## GRANSKNINGSHANDLING

# SAMRÅDSREDOGÖRELSE

Detaljplan för fastigheten Heliotropen 6 m.fl. i Johanneslust i Malmö

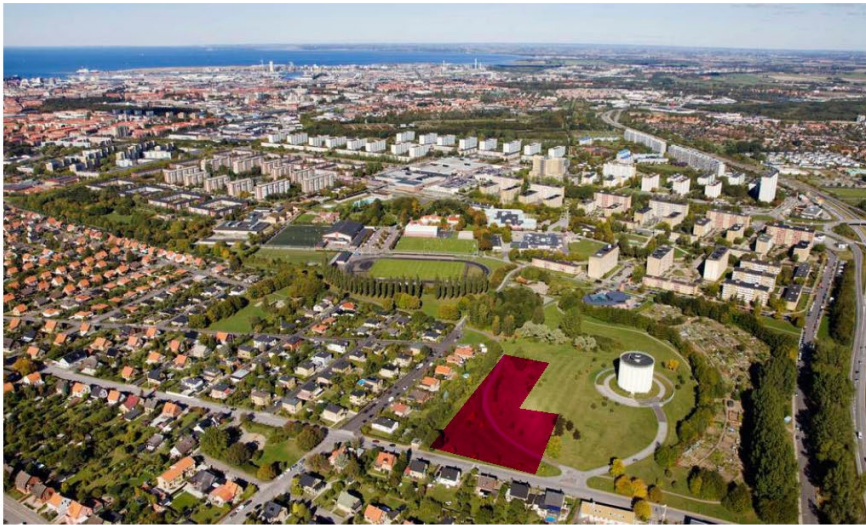
Granne med Heliotropen 6, byggdes för bara några få år sedan det mycket väl integrerade området av radhus som heter BoKlok Sommarlusten.

Här tog man, på riktigt, hänsyn till den ikringliggande bebyggelsen och skapade en trevlig boendemiljö som verkligen passar in i Johanneslustområdet. Ett område av denna karaktär hade varit mycket välkommet både av de som bor i befintliga villa- radhusområden, och även tillgodose den stora efterfrågan som finns på just denna typ av boende. **(2)**

Så här ser det ut när man verkligen tagit hänsyn till den ikringliggande bebyggelsen.
